Denne Tegn. erstatter Arm paa KT25
—"— " —"— Medbr. " KT24
—"— " —"— Spindel " AT22

De danske Statsbaner
Maskinafdelingen

Forandring af Haandbremsen til Ltr C, K, Kn, Dn, Dm, Dm

KT 25a

KT 25a	Pos	Stopstykke	1:Stk	1:2,5
Rev.		Flussjern

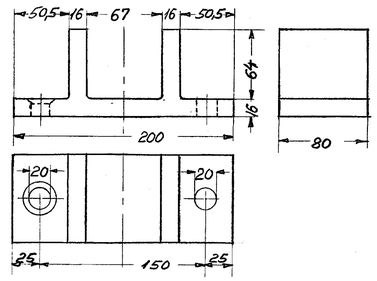
Nitte i den ene Side, Bolt i den anden

KT 25a	Pos	Spindel	1Stk	1:2,5
Rev.		Flussjern

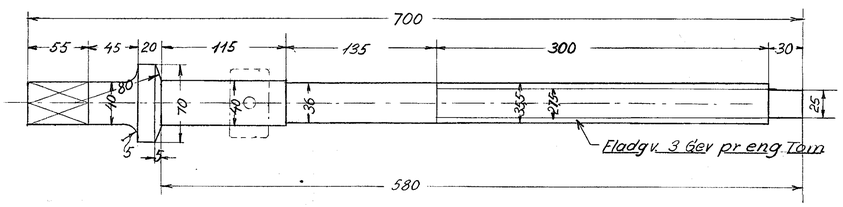
(NB) Spindlen udføres ved at forkorte den gamle Sp. og skære nyt Gev.
